## Innspel til Fv. 567 Skiltplan, særskild fartsgrense – Helldal-Hosanger – Osterøy kommune

Det vert vist til skiltplan for fv. 567 på strekninga Helldal-Hosanger i Osterøy kommune. Underteikna støttar reduksjon av fartsgrense i området, men har innspel til plassering av 2 skiltstolpar i skiltplanen. Dei 2 skiltstolpane er angjeven med posisjonsnummer 11a, 11b, 12a og 12b i skiltplanen.

Bilde 1; Over ser ein utsnitt frå skiltplan. Det er skilta med posisjonsnummer 11a, 11b, 12a og 12b dette innspelet gjeld.

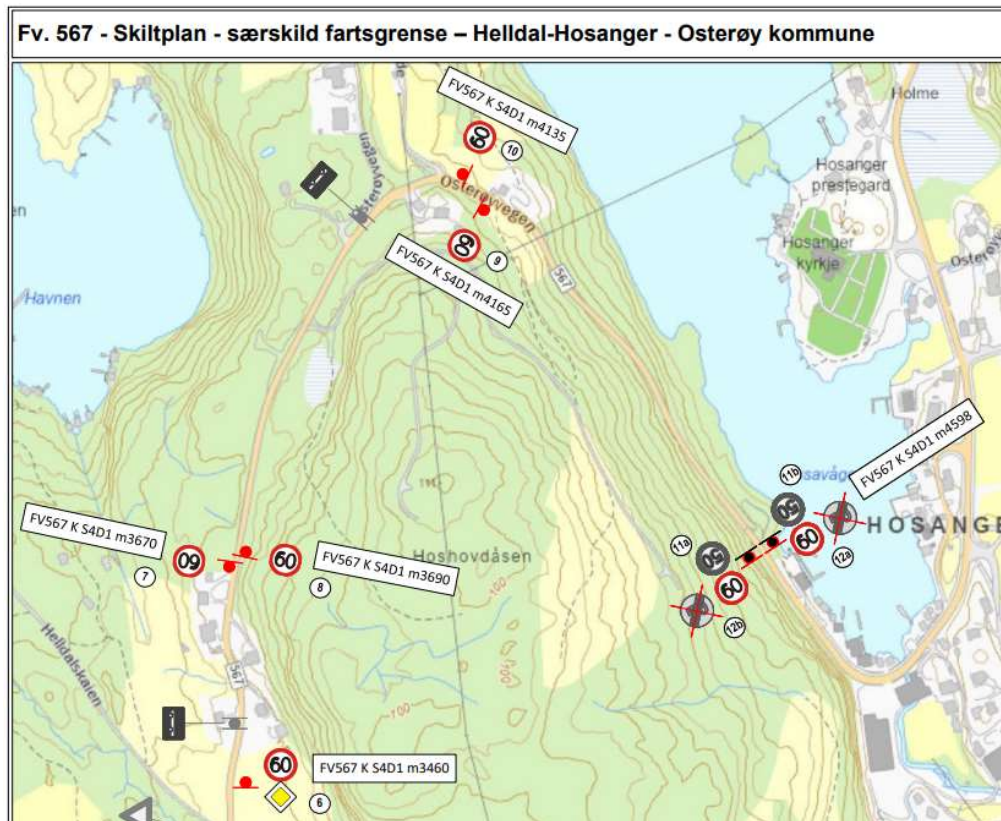
Skilt markert med 11 og 12 ved FV567 K S4D1 m 4598 er plassert like på søraustsida av avkøyring til område for naust/kontor i reguleringsplan for Hosanger sentrum, planid 504-63. Dette området er vidareført i kommunedelplan for sjø- og strandsone som sentrumsområde for Hosanger.

Hosanger er ei bygd med mykje og varierende aktivitet. Vårt mål er å gjere dette området ein del av Hosanger i tråd med overordna planar. Det er etter mi meining uheldig at kun ei avkøyring blir plassert utanfor 50-sona, mens resten havnar innanfor den same sona. Avkøyringa er siste del av bygda Hosanger. Det er ingen avkøyringar på vegstrekninga mot nordvest før etter 400m.

Det er ønskeleg at skilt nr. 11 og 12 blir flytta ca. 20m. mot nordvest til enden av kantstein i avkøyringa. Dvs. oppover fylkesvegen, til ca. FV567 K S4D1 m4578.
